# Réponse à l'avis de la Mission régionale de l'autorité environnementale Grand Est

Projet éolien de Saint-Bon  
Commune de Saint-Bon

15 Mars 2022

Figure 1 : Tracé prévisionnel du raccordement envisagé pour le parc éolien de Saint-Bon

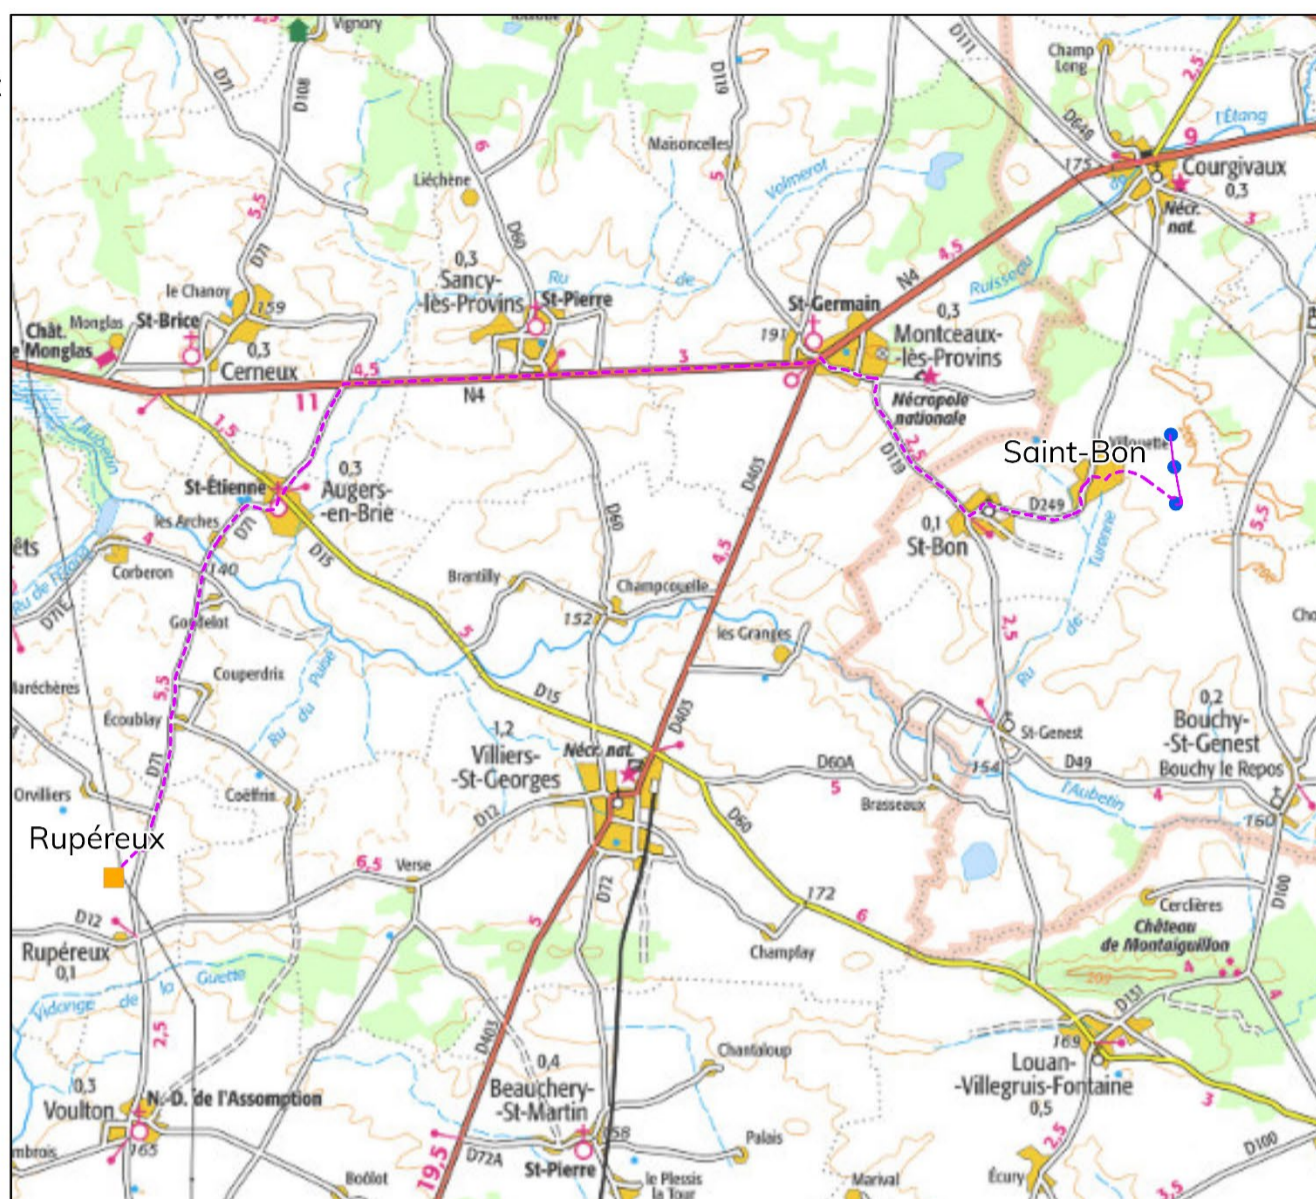
L'étude d'impact ne mentionne aucun poste source de raccordement du projet mais la note de présentation non technique du dossier indique un possible raccordement au poste source de Rupéreau (à environ 15 km dans le département de la Seine-et-Marne) par l'intermédiaire d'une ligne électrique enterrée.

**Dans ce cas, Rupéreau étant situé dans une autre région que le Grand Est, le pétitionnaire devrait saisir pour avis l'Autorité environnementale nationale qui serait alors compétente selon l'article R.122-6 du Code de l'Environnement<sup>3</sup>.**

**L'Ae rappelle d'un point de vue général que les travaux de raccordement font partie intégrante du projet, et que, si ce dernier a un impact notable sur l'environnement, il devra faire l'objet d'un complément évaluant les impacts et proposant des mesures d'évitement, de réduction et le cas échéant de compensation de ceux-ci.**

**Ce complément éventuel devra être transmis à l'Ae pour avis préalablement à la réalisation des travaux de raccordement<sup>4</sup>.**

Concernant le poste source de raccordement, EDPR a étudié différentes hypothèses de raccordement sur le réseau pour le futur parc de Saint-Bon.

Compte tenu du calendrier prévisionnel du projet, des possibilités de raccordement à date, et des évolutions susceptibles d'apparaître sur le réseau Enedis, le choix du poste source de raccordement n'est pas encore déterminé au stade du dépôt de la demande d'autorisation environnementale. Il faut en effet être détenteur d'une autorisation environnementale pour pouvoir demander un raccordement.

Le maître d'ouvrage a cependant émis l'hypothèse d'un raccordement au poste source de Rupéreau (77). La carte suivante permet d'illustrer le tracé envisagé pour le raccordement du parc éolien.

Pour rappel, le projet de raccordement du parc éolien s'étend sur 15 km, reliant la commune de Saint-Bon dans le département de la Marne en région Grand Est, et la commune de Rupéreau dans le département de la Seine-et-Marne en région Ile-de-France.

À partir du parc éolien, le tracé prévisionnel du raccordement rejoint le hameau de Villouette, puis emprunte la D249 pour traverser la commune de Saint-Bon. Il longe ensuite la D119 en direction du Nord pour rejoindre la N4 au sein du bourg de Montceaux-lès-Provins. Il dépasse le bourg de Sancy-les-Provins en longeant la N4 sur environ 5,3 km en direction de l'Ouest, avant de rejoindre la D71 au Sud en traversant Augers-en-Brie. Environ 4,6 km plus tard, le tracé bifurque sur une petite route côté Ouest pour relier le poste source de Rupéreau.
